Objet : Courrier de réponse à l'avis de la MRAe n°2023-7012 (Parc éolien du Riot de la Ville)
en date du 15 mai 2023, reçu par email le 16 mai 2023

Nous faisons suite à l'avis de la MRAe n°2023-7012 concernant le projet de parc éolien du Riot de la Ville implanté sur les communes de Busigny et Maretz (59), adopté lors de la séance du 15 mai 2023 et transmis le 16 mai 2023 par email.

Figure 1 : Cumul du nombre d'espèces ou groupes d'espèces de chauves-souris recensés, en fonction du nombre de sorties réalisées

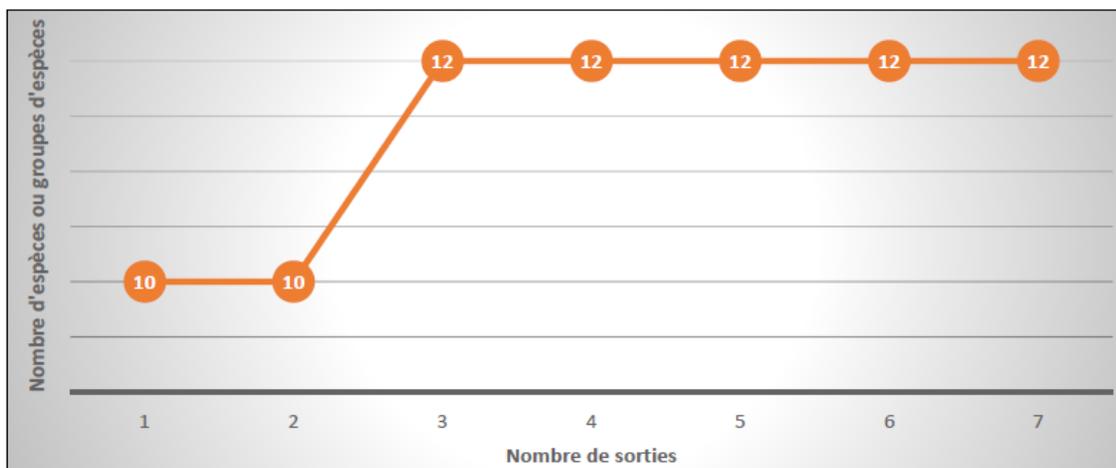
16. *L'autorité environnementale recommande pour les chauves-souris, que la pression d'inventaires au sol soit portée à au moins 3 sorties durant la période de gestation/transit printanier, 5 à 6 sorties pour la période de mise bas et d'élevage des jeunes et 5 à 6 sorties pour la période de migration/transit automnal. (page 13/17)*

Il convient également de noter qu'une courbe d'accumulation relative à ces écoutes passives réalisées au sol a déjà été présentée dans la version complétée de l'étude faune-flore datant de 2020 (cf. figure en pages 104 de l'étude écologique ou 170 de l'étude d'impact). Cette courbe, à retrouver ci-dessous, représente le cumul du nombre d'espèces ou groupes d'espèces observés au sol (donc hors mâts de mesures).

De ce fait, cette courbe tend à mettre en évidence l'exhaustivité des 7 nuits d'inventaires réalisées à partir des enregistreurs automatiques. En effet, aucune nouvelle espèce n'a été observée après la 3ème nuit d'inventaire.
